INFORME TÈCNIC

**ESMENA DEFECTES GREUS BT
ACTA D'EXPEDIENT
98-2023-1000391003
TÜV-RHEINLAND**

**MAS BOVÉ. CRTA. REUS-
EL MORELL, KM.4,5
43120 CONSTANTÍ**

**Institut
de Recerca i Tecnologia
Agroalimentàries**

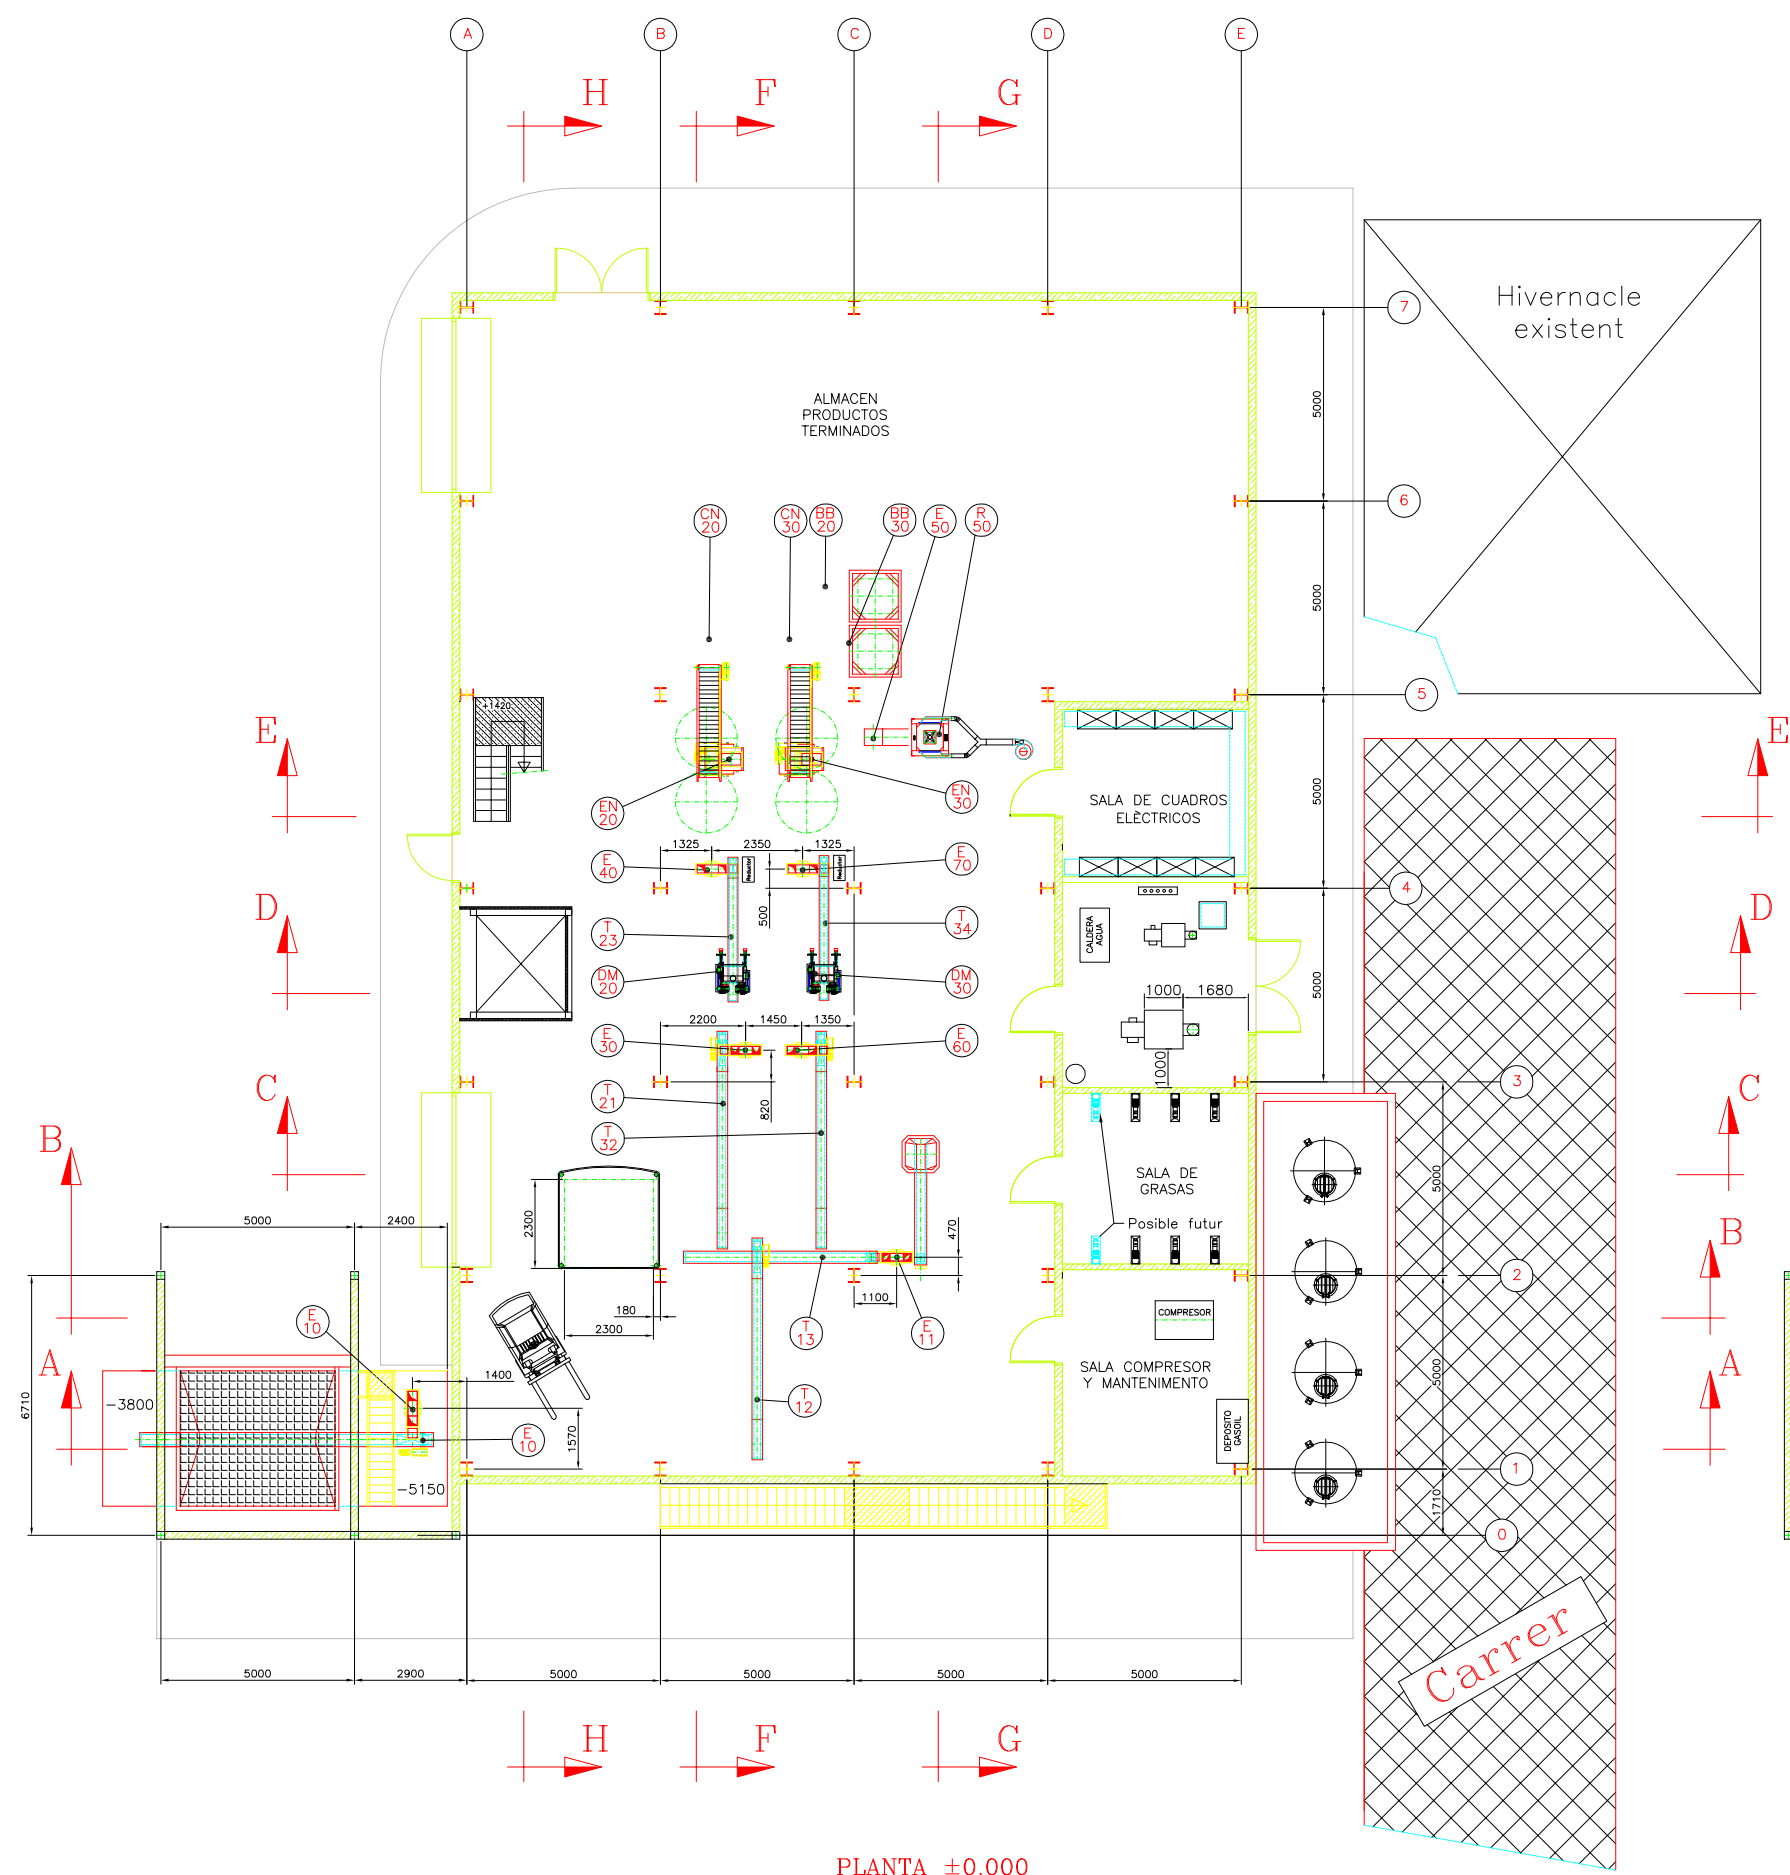
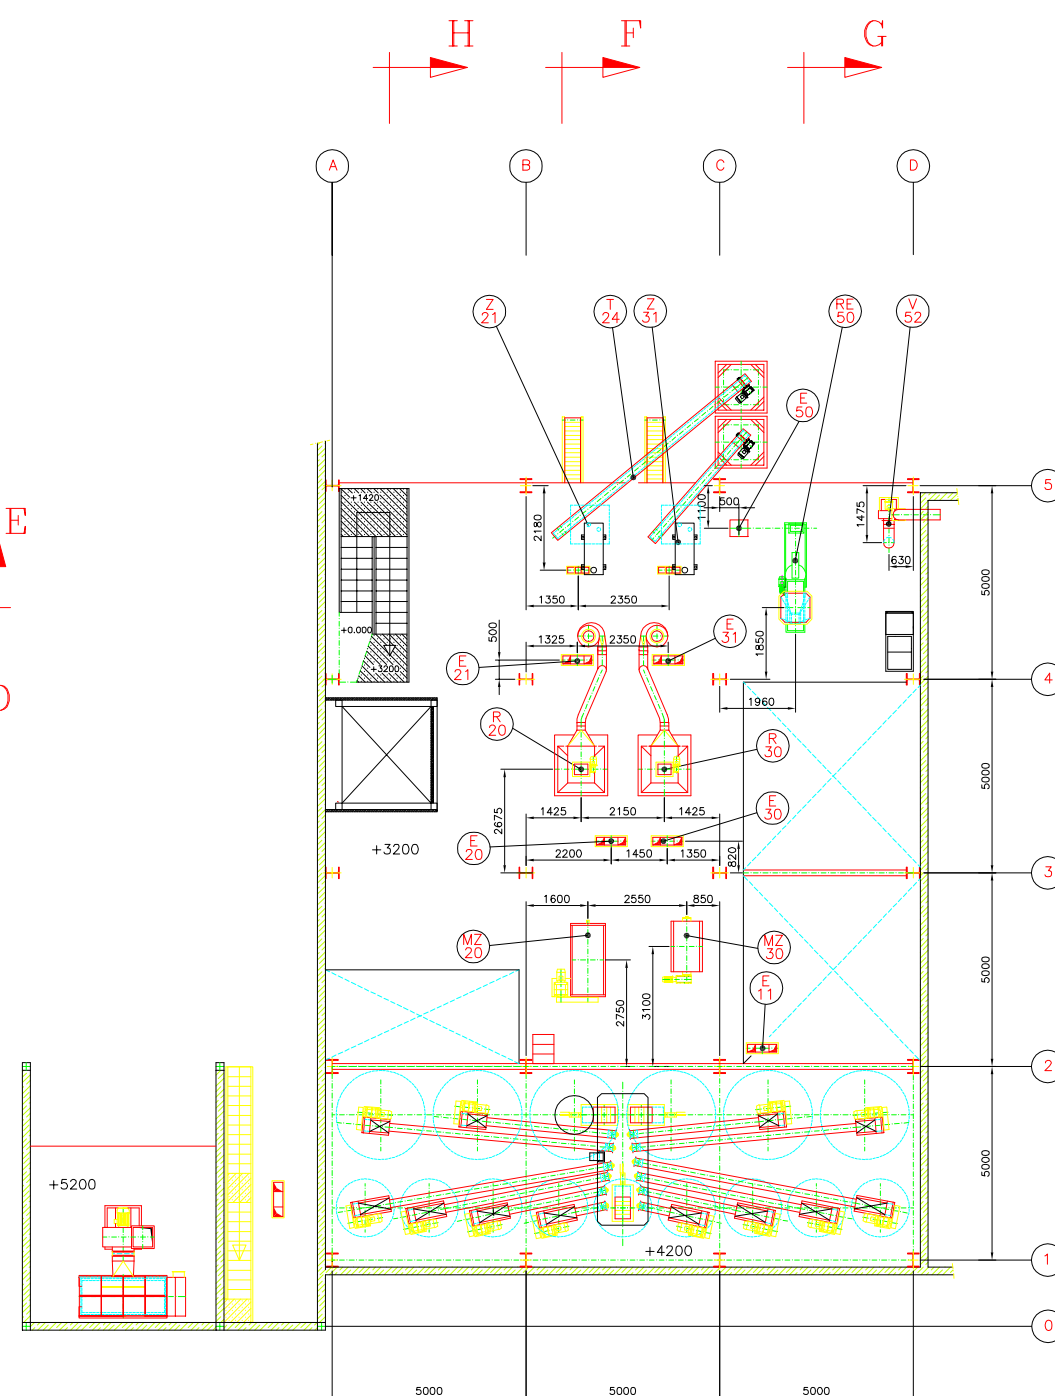
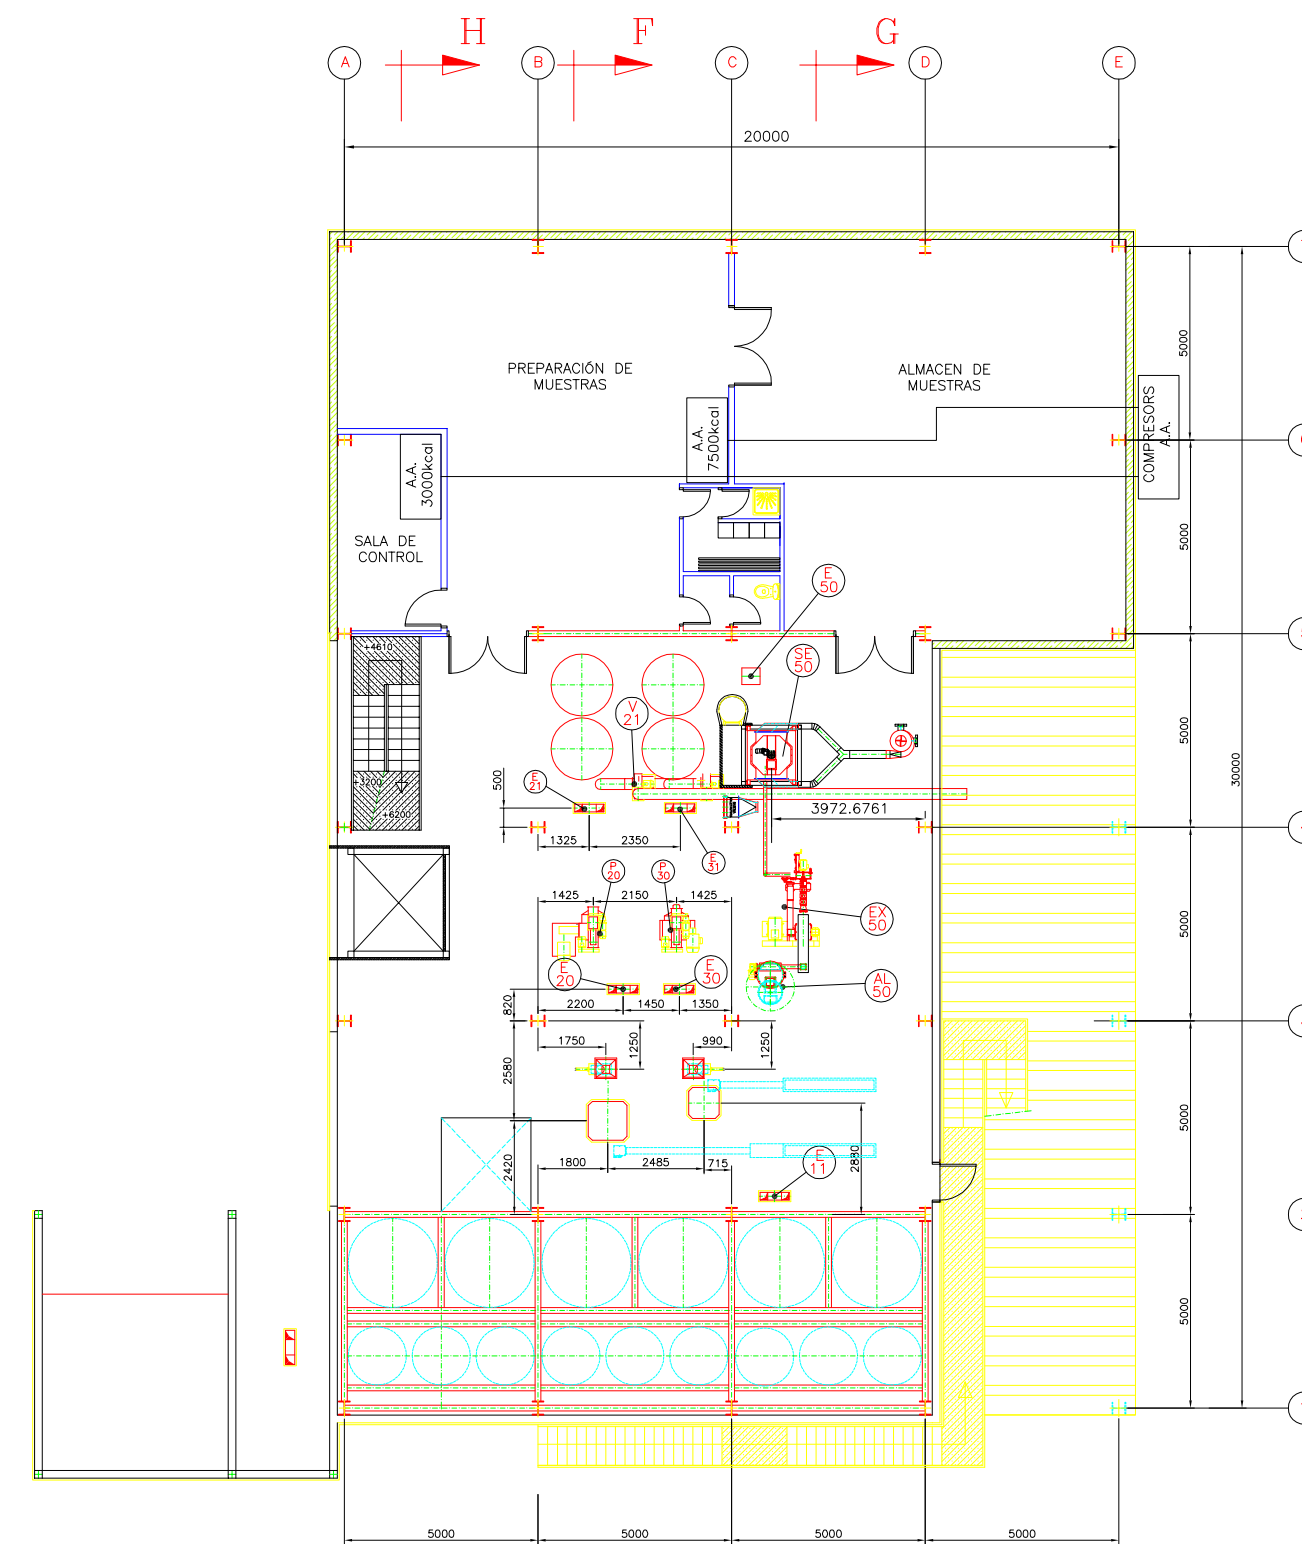
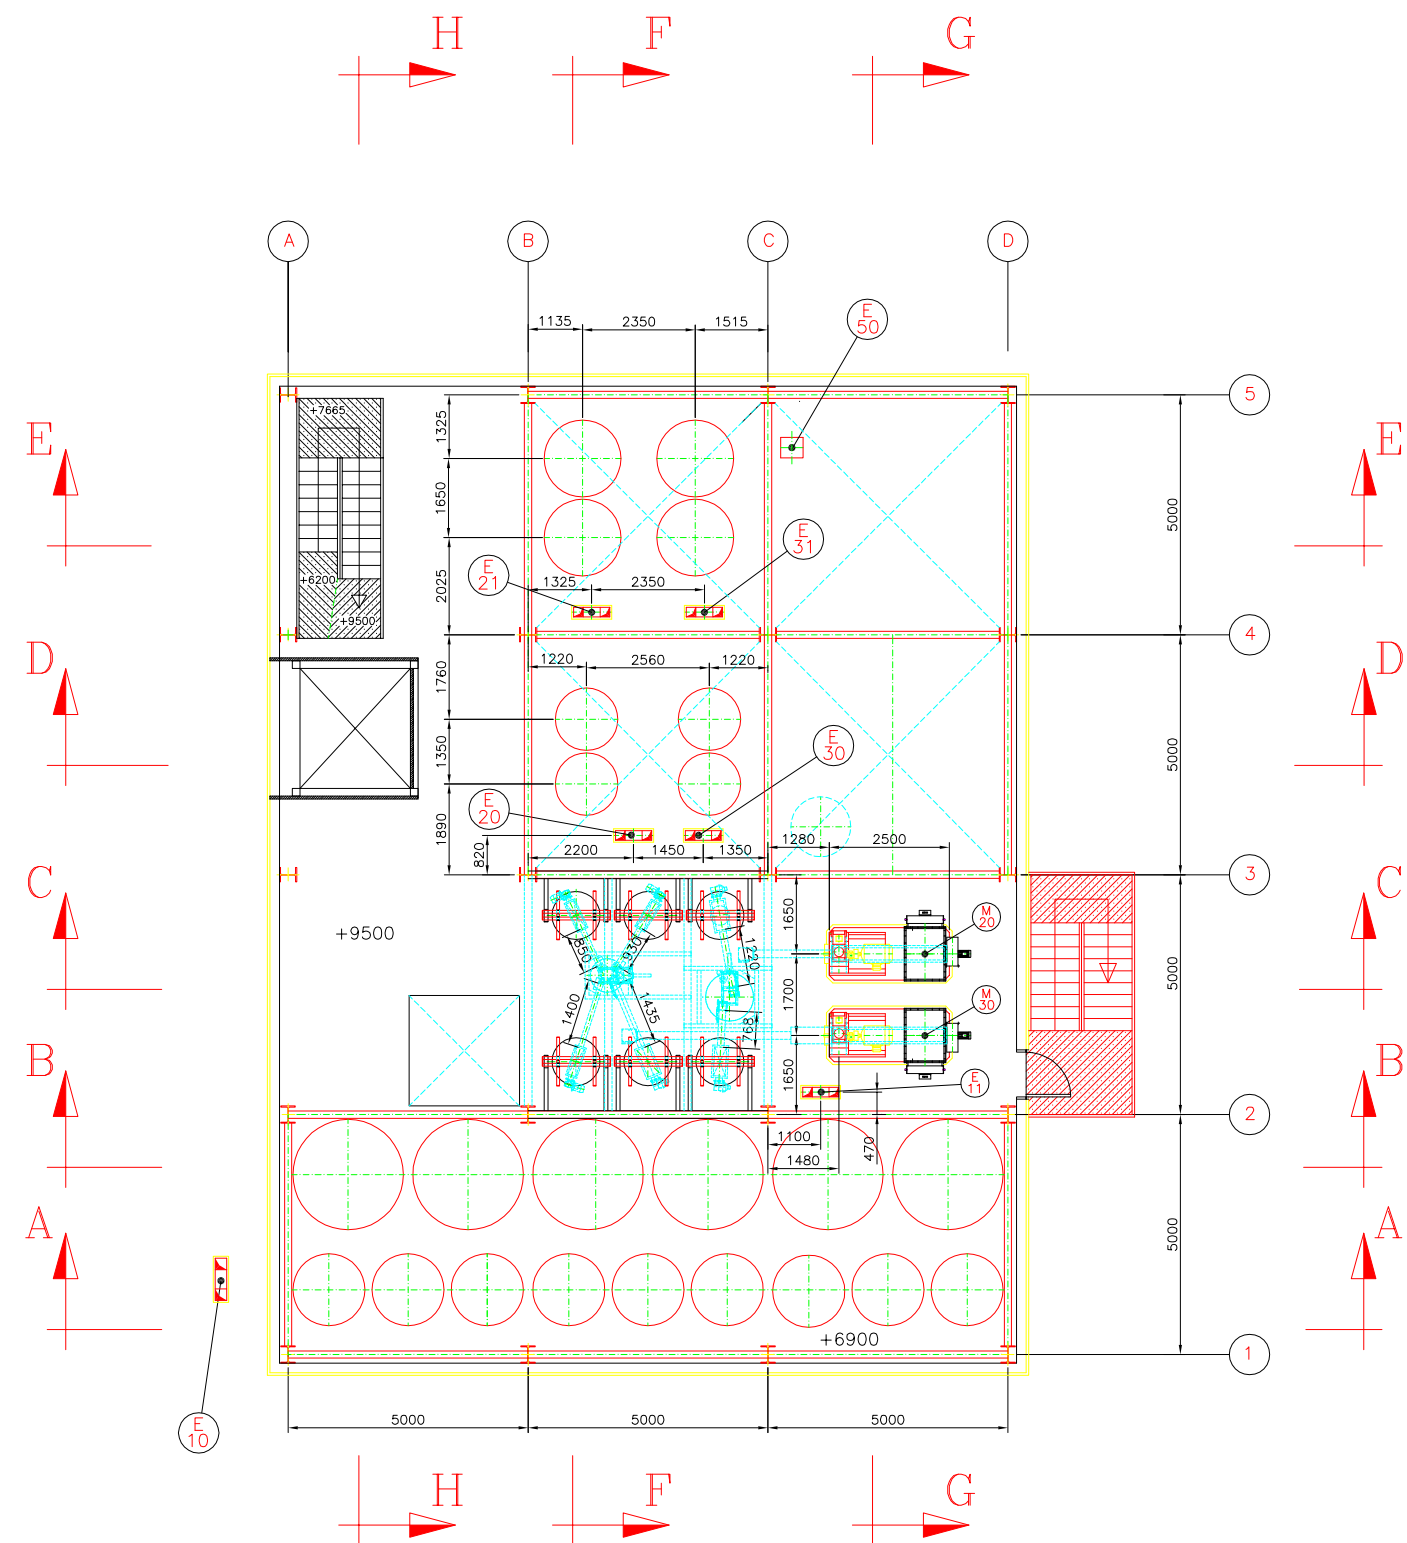
3.- Manca aportar el justificant de la classificació d'emplaçaments amb risc d'incendi i/o explosió (Fàbrica Pinsos).

R: Al 2016 es va elaborar document de protecció contra explosions (zones Atex), adjuntat a la memòria.

La instal·lació disposa d'un sistema de neteja per aspiració en buit que va permetre descatalogar la instal·lació marcada en verd del plànol de zones classificades adjunt, a zona 22, com per exemple la retràctiladora.

Es col·locaran cartells de senyals de risc ATEX a les zones classificades segons plànols adjunts, per evitar que s'utilitzin mòbils i altres aparells elèctrics i/o electrònics a les zones de perill.

Caldrà emetre informe tècnic de desclassificació de la àrees Atex, signat per tècnic competent.
